## Afwijking

| Code | AFW-0019 |
| Titel | Singel 0401 - extra ankers ondersteuning gording |

**Omschrijving** **Singel 0401 Afwijking 019 - Extra ankers**
Project 20131 ROK hulpconstructies
Datum 12-7-2022
Tarieven Offerte

TEK-01-05 KZG detail A.JPG

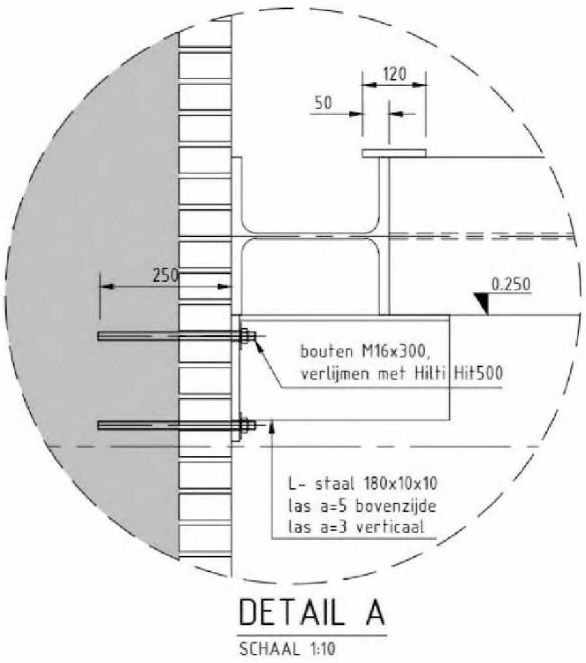
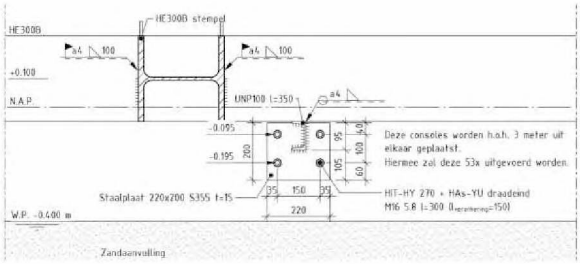
Ten opzichte van het referentie ontwerp zijn er voor de singels meer ankers nodig voor de consoles aan de kade muur.

ROK Casus kade muur waar de raamcontractprijzen op zijn gebaseerd geeft de aantallen ankers aan op tekening "TEK-01-05 KZG Werktekening damwand & stempelraam.pdf". Op deze tekening zijn 2 ankers weergegeven op de tekening detail A.

De consoles aan de kade voor de singel zijn berekend met 4 ankers per console. Dit is weergegeven op de UO tekening singel "2203-4775_UO kadeconstructie 0401 Singel_damwandconstructie_def1.0.pdf" doorsnede C. Ook is de staalplaat groter geworden om de extra ankers aan te brengen.

Afgesproken op 10-6-2022: Afwijking verrekenen als contractwijziging en niet in inschrijfstaat.

| Code | Omschrijving | Hvh | Eenheid | Norm Uren | Materiaal | Materieel | Onderaannemer | Totaal |
|---|---|---|---|---|---|---|---|---|
| | Meerprijs grotere bevestigingsplaat voor extra ankers, 220x200 ipv 120x200 | 53 | st | | | € | € | € |
